RESPUESTAS A OBSERVACIONES REALIZADAS POR LOS USUARIOS E INSTITUCIONES INTERESADAS INSCRITAS EN EL REGISTRO DE PARTICIPACIÓN CUIDADANA AL INFORME TÉCNICO PRELIMINAR DE EXPANSIÓN ANUAL DE TRANSMISIÓN AÑO 2019, APROBADO MEDIANTE RESOLUCIÓN CNE N° 07 DE 08 DE ENERO DE 2020.

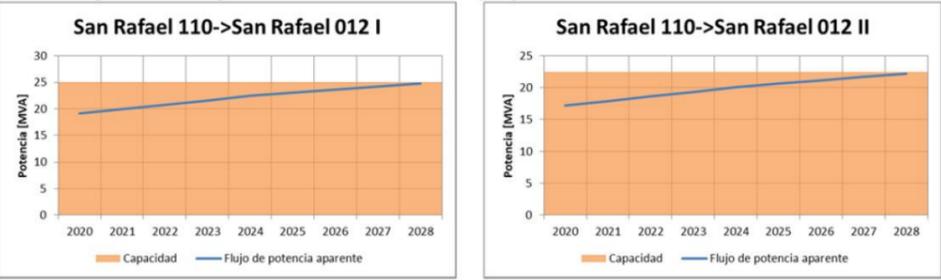
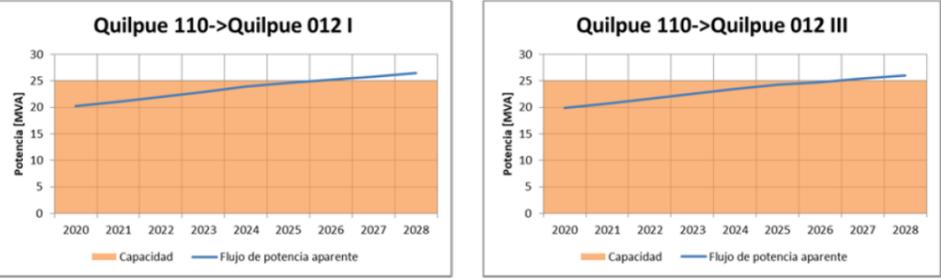
<p>Sin embargo, en el cuadro a continuación (de elaboración propia) contiene el detalle del ítem "Beneficios (Base – Proyecto)" desglosado por año (a valor presente cada uno):</p>	Valor Presente en millones de US\$	Esc 1	Esc 2	Esc 3	Esc 4	Esc 5	Costo Operacional Sin Proyecto	15.416	17.468	21.658	17.926	16.025	Costo Operacional Con Proyecto	14.986	17.175	21.267	17.484	15.725	Costo Operacional Con Proyecto + AVI	15.020	17.208	21.300	17.517	15.758	Beneficios (Base – Proyecto)	-397	-260	-357	-408	-267	<p><i>Subtítulo 7.1.2 de Título 7.1</i></p> <p>Se solicita eliminar los proyectos "Ampliación en S/E Frontera y Seccionamiento Línea 2x220 kV Lagunas – Encuentro" y "Aumento de capacidad líneas 2x220 kV Frontera – María Elena y 2x220 kV María Elena – Kimal" del presente Plan de Expansión, por ser más conveniente postergar la decisión por existir sólo dos escenarios con beneficio neto positivo (menor que 50%).</p>	<p><b>No se acoge la observación.</b></p> <p>En relación con la observación presentada por la empresa Anglo American, en la que se solicita la postergación de las obras "Ampliación en S/E Frontera y Seccionamiento Línea 2x220 kV Lagunas – Encuentro" y "Aumento de capacidad líneas 2x220 kV Frontera – María Elena y 2x220 kV María Elena – Kimal" del presente Plan de Expansión, argumentando que sería más eficiente, en términos de rendimiento económico neto, por el hecho de presentar beneficios netos positivos para sólo dos de los cinco escenarios durante los primeros años de su operación. Lo anterior no efectivo, de acuerdo a los resultados de las simulaciones realizadas con motivo del presente Informe Final, de modo que el argumento expuesto por Anglo American no aplicaría en este caso.</p>
Valor Presente en millones de US\$	Esc 1	Esc 2	Esc 3	Esc 4	Esc 5																													
Costo Operacional Sin Proyecto	15.416	17.468	21.658	17.926	16.025																													
Costo Operacional Con Proyecto	14.986	17.175	21.267	17.484	15.725																													
Costo Operacional Con Proyecto + AVI	15.020	17.208	21.300	17.517	15.758																													
Beneficios (Base – Proyecto)	-397	-260	-357	-408	-267

<p>Se puede observar que en tres de los cinco escenarios no hay beneficios el primer año, por lo que estos escenarios es más conveniente postergar el proyecto.</p> <p>Así la evaluación realizada en el Plan compensa la ausencia de beneficios del primer año con los beneficios en los años posteriores, obviando que la postergación del proyecto presenta una mejor evaluación económica.</p> <p>De esta forma. siendo que este proyecto sólo suma 2 escenarios (Esc1 y Esc3) con beneficio neto positivo, este no debe incluirse en el presente Plan de Expansión.</p>

ANEXO 6.3 DIAGRAMA DE PLANTA CON PROPUESTA DE AMPLIACIÓN EN S/E ALTO BONITO

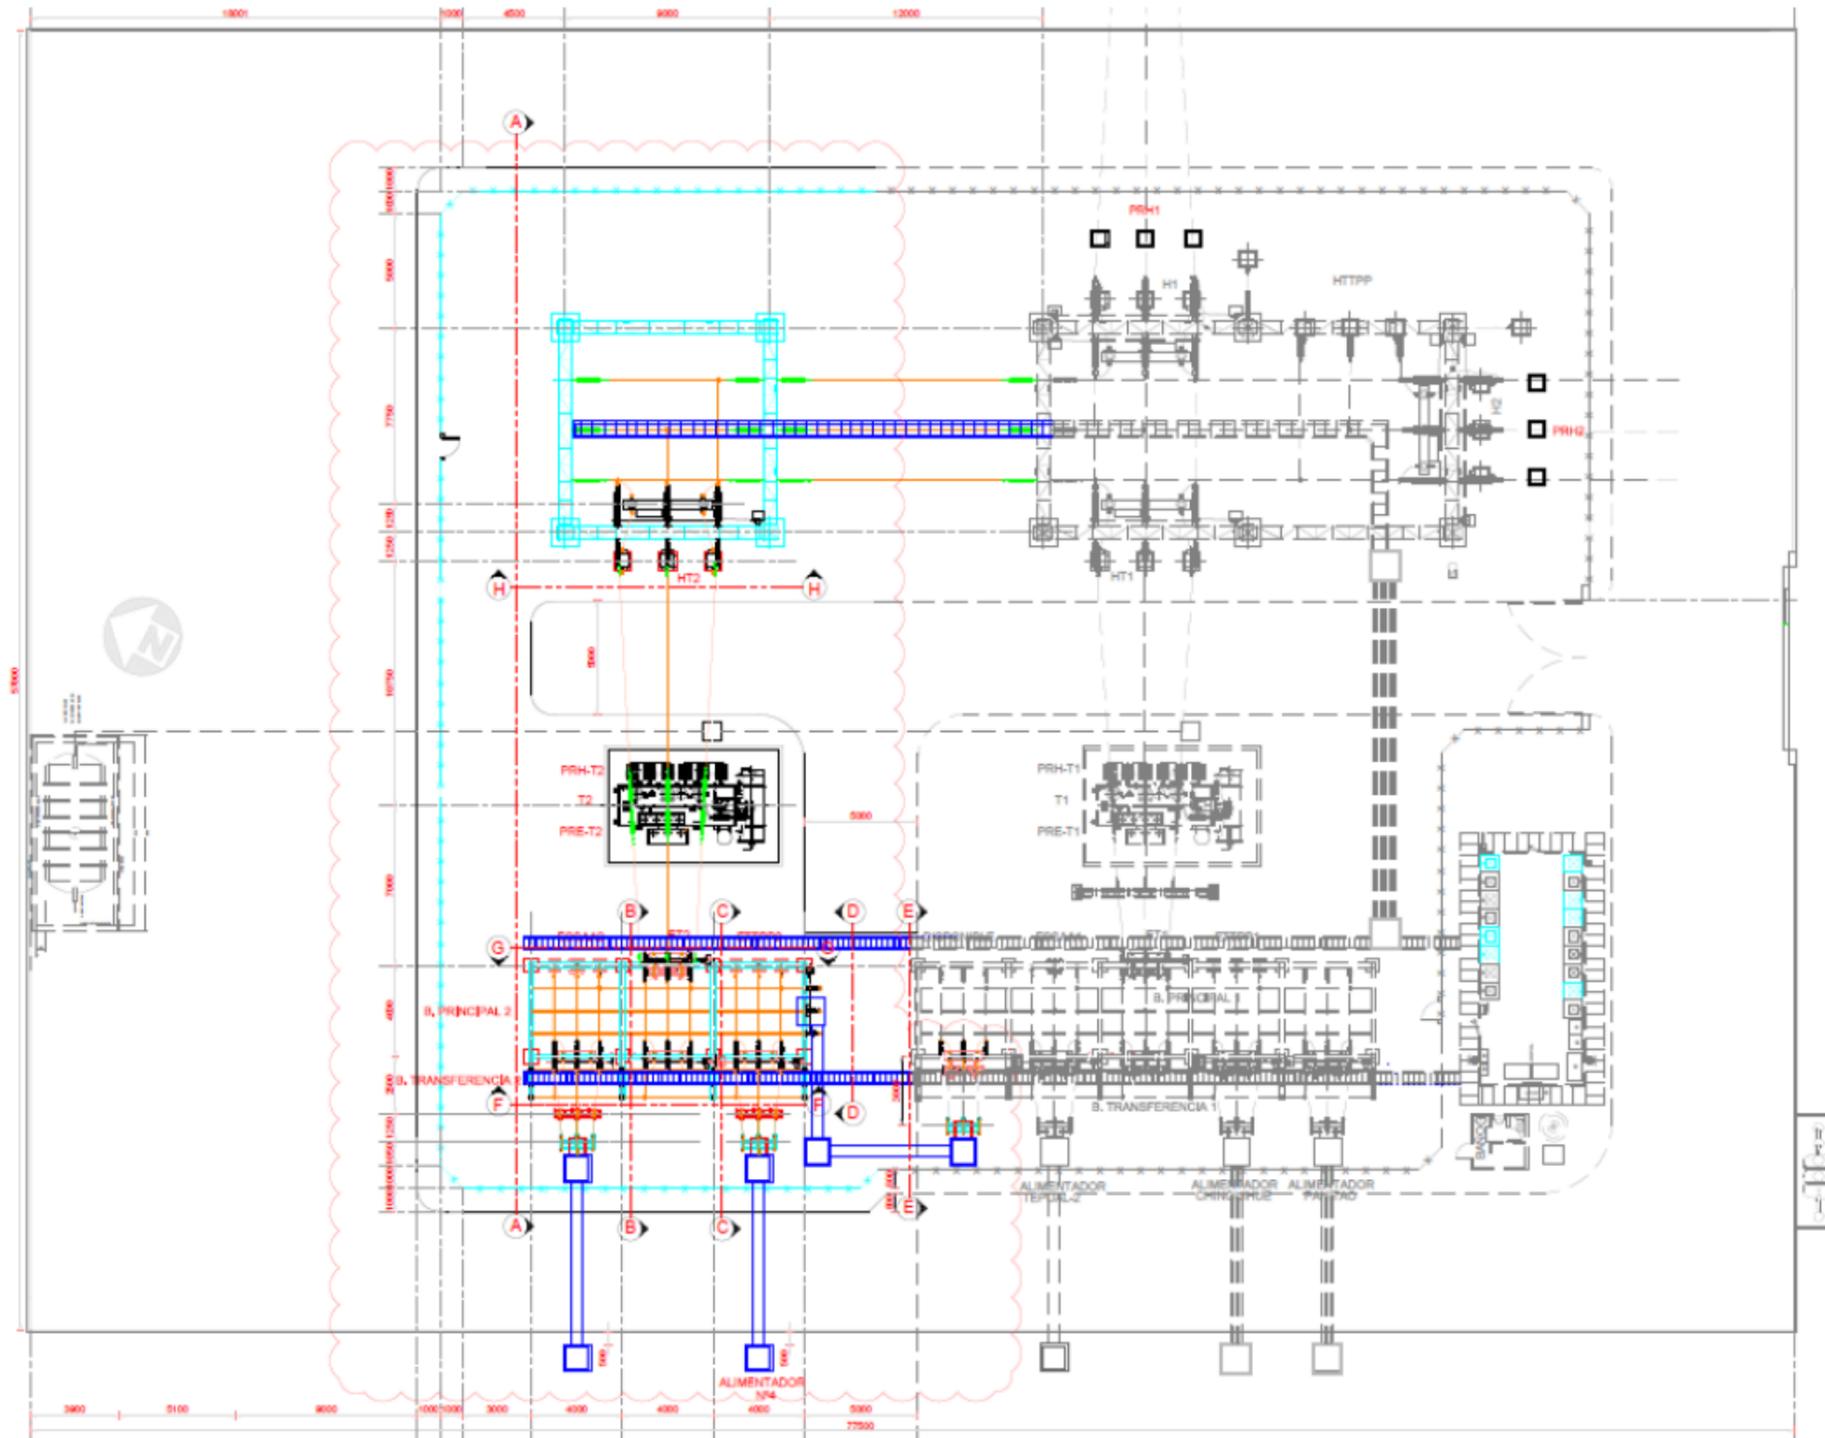
ID	Disposición Observada del Informe Técnico Preliminar	Observación	Propuesta	Respuesta
06-9	Título 4.1 OBRAS DE AMPLIACIÓN, 4.1.2 AMPLIACIÓN EN S/E ALTO BONITO (NTR ATMT). 4.1.2.1 Descripción general y ubicación de la obra	<p>En el punto 4.1.2.1 (Descripción general y ubicación de la obra) se indica que el proyecto AMPLIACIÓN EN S/E ALTO BONITO (NTR ATMT) “considera la construcción de una nueva sección de barra en 23 kV, en configuración barra principal y barra transferencia, contemplándose un paño seccionador, un paño de transferencia y un paño para alimentador”, según se observa en la Figura 191 del punto 10.2.31.2 (Instalaciones a realizar).</p> <p><i>Ver diagrama de planta con propuesta de ampliación en S/E Alto Bonito en el Anexo 6.2</i></p> <p>Sin embargo, según el plan de desarrollo de la red de distribución de la zona de Alto Bonito, actualizado a enero 2020 y compartido por la empresa distribuidora SAESA (Adjunto en PPT), se necesitan 2 alimentadores para abastecer la zona, por lo que se solicita modificar la descripción del proyecto tanto en el punto 4.1.2.1 como en el punto 10.2.31.2 de tal modo que el proyecto considere construir dos paños para alimentadores. De esta forma, la descripción del proyecto y la Figura 191 quedan de la siguiente manera:</p> <p>“Adicionalmente, el proyecto considera la construcción de una nueva sección de barra en 23 kV, en configuración barra principal y barra transferencia, contemplándose un paño seccionador, un paño de transferencia y dos paños para alimentadores.”</p> <p><i>Ver diagrama de planta con propuesta de ampliación en S/E Alto Bonito en el Anexo 6.3</i></p>	Se propone cambiar los alcances del proyecto (puntos 4.1.2.1 y 10.2.31.2) de tal modo de considerar la construcción de un total de dos nuevos paños de alimentadores según el plan de desarrollo de la empresa distribuidora SAESA actualizado a enero 2020. Se Adjunta PPT “Desarrollo SEP Alto Bonito” con el plan de desarrollo indicado por la empresa distribuidora y su PPT Anexa “Anexo - Diagnostico Alimentadores 2018 - 2024 SEP ALTO BONITO y entorno”	<p><b>Se acoge observación.</b></p> <p>Con relación a la observación presentada por la empresa SAESA, asociada al alcance de la obra "Ampliación en S/E Alto Bonito (NTR ATMT)", esta Comisión considera adecuado el plan de desarrollo de la zona para el abastecimiento de clientes regulados.</p> <p>Conforme lo expresado anteriormente, esta Comisión hará una modificación en la descripción, ingeniería conceptual y valorización de la obra " Ampliación en S/E Alto Bonito (NTR ATMT)" en el Informe Técnico Final Plan de Expansión Anual de Transmisión Año 2019.</p>

06-11	Título 10.2 OBRAS DEL SISTEMA DE TRANSMISIÓN ZONAL 10.2.31 AMPLIACIÓN EN S/E ALTO BONITO (NTR ATMT)	<p>Proyecto AMPLIACIÓN EN S/E ALTO BONITO:</p> <p>En el numeral 10.2.31.2 (Instalaciones a realizar), pagina 445, punto 4 se indica “...Construcción de canalizaciones para las conexiones de alta tensión (66 kV) y media tensión (23 kV)...”</p>	Se propone modificar texto antes citado para que quede como sigue “...Construcción de canalizaciones para las conexiones de control en patios de alta tensión (110 kV) y media tensión (23 kV)...”	<p><b>Se acoge observación.</b></p> <p>Con relación a la observación presentada por la empresa SAESA, asociada a las instalaciones a realizar indicadas en la ingeniería conceptual de la obra "Ampliación en S/E Alto Bonito (NTR ATMT)", esta Comisión concuerda con lo solicitado por lo que se realizarán las correcciones necesarias en el Informe.</p> <p>Conforme lo expresado anteriormente, esta Comisión hará la modificación en la ingeniería conceptual de la obra "Ampliación en S/E Alto Bonito (NTR ATMT)" en el Informe Técnico Final Plan de Expansión Anual de Transmisión Año 2019.</p>

### ANEXO 7.1 UBICACIÓN S/E QUILPUÉ Y S/E PEÑABLANCA

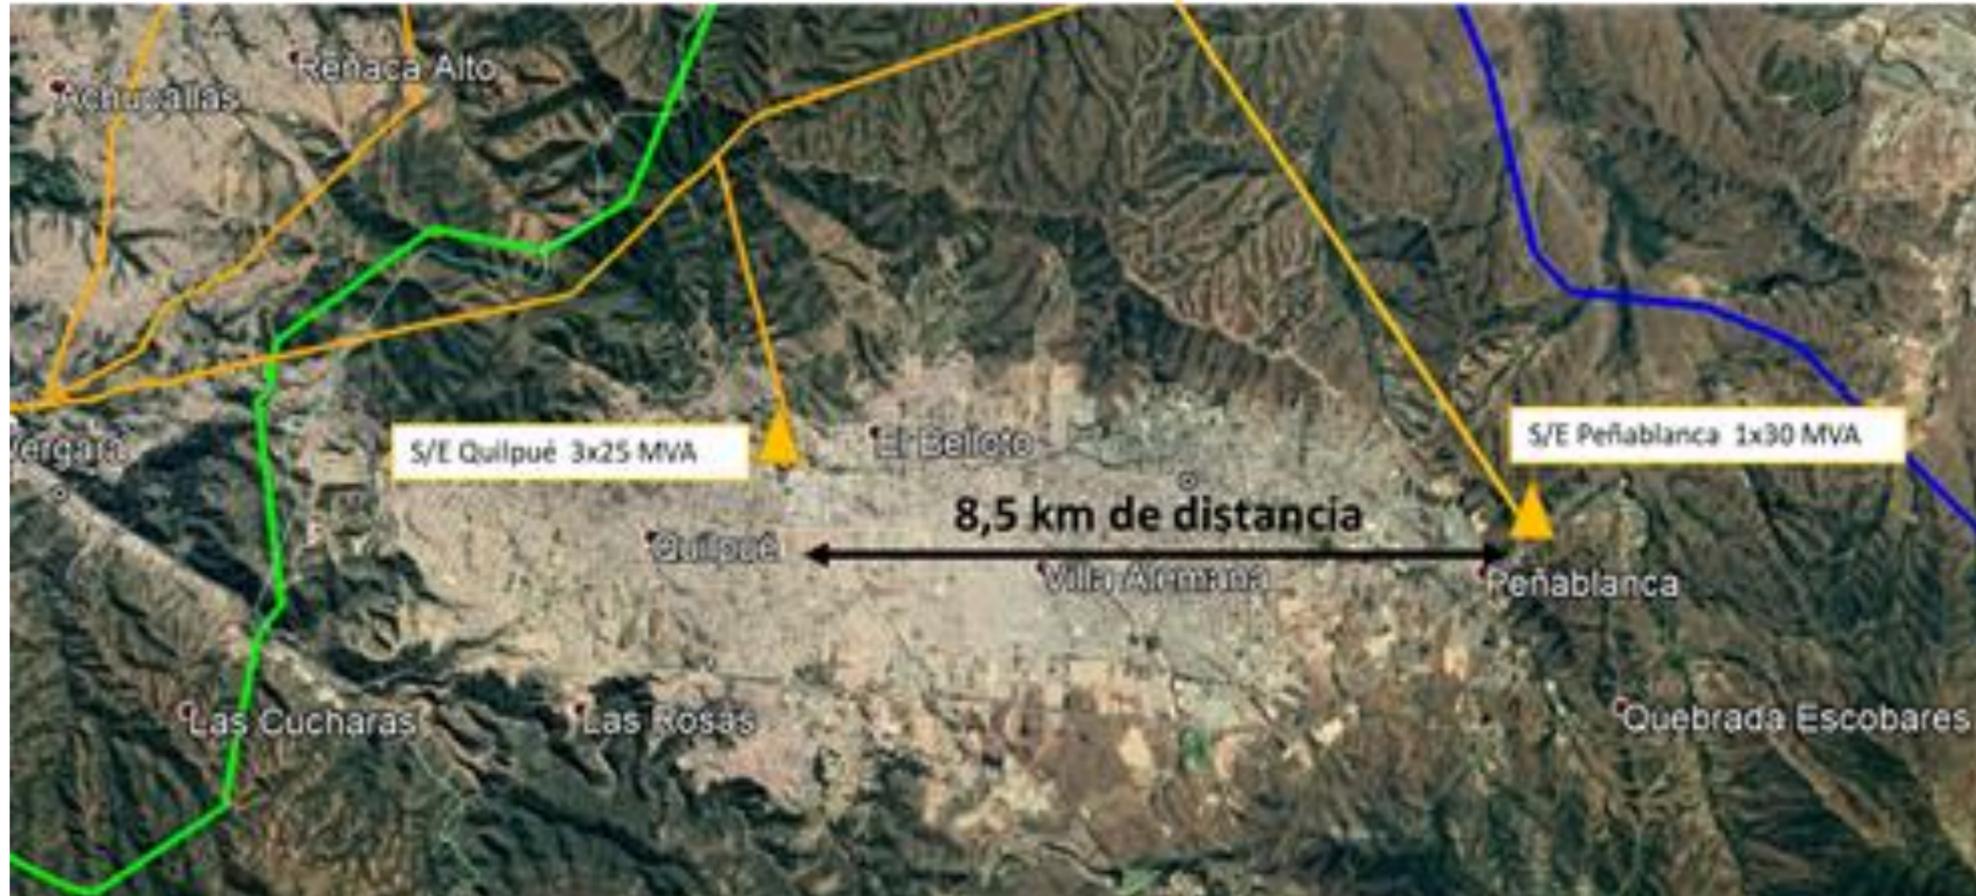
ID	Disposición Observada del Informe Técnico Preliminar	Observación	Propuesta	Respuesta																																								
07-16	Proyecto 4.1.1 Ampliación en S/E Quilpué	<p>La Subestación Quilpué cuenta con 3 transformadores de poder de 25 MVA y a 8,5 km de distancia está la S/E Peñablanca con una unidad de 30 MVA.</p> <p><b>Ver Ubicación S/E Quilpué y S/E Peñablanca en el Anexo 7.1</b></p> <p>A continuación se muestra la cargabilidad de las unidades transformadores de la zona, la cual incluye la sensibilidad a la proyección de demanda (tendencia a la baja):</p>
